Acuerdo 1426 Por el cual se aprueba la incorporación del cambio en los límites de generación y absorción de potencia reactiva de la unidad 3 de la planta de generación Salvajina y la respectiva curva de carga

Acuerdo Número:	Fecha de expedición:	Fecha de entrada en vigencia:
N° 1426	06 Mayo 2021	11 Mayo 2021

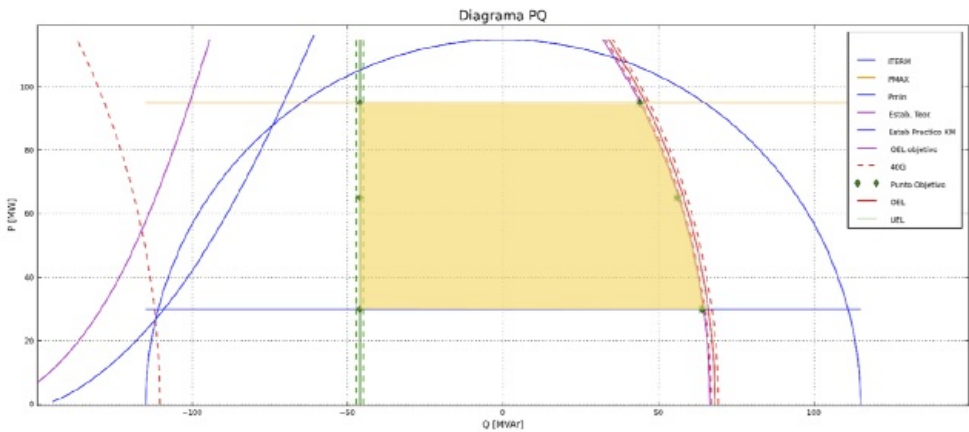
1	Aprobar la declaración de una nueva curva operativa de carga de la unidad 3 de la planta de generación Salvajina, en la que se define la capacidad para entrega y absorción de potencia reactiva de la planta en
---	--

función de la potencia activa generada, como se presenta a continuación:

Unidad	Parámetro a modificar	P [MW] Valor Anterior	P [MW] Valor Nuevo	Q [Mvar] Valor Anterior	Q [Mvar] Valor Nuevo
Salvajina 3	Capacidad de absorción de reactivos	75	30	-46	-46
		85	65	-46	-46
		95	95	-46	-46
	Capacidad de generación de reactivos	95	95	46	44
		85	65	49	56.2
		75	30	53	64
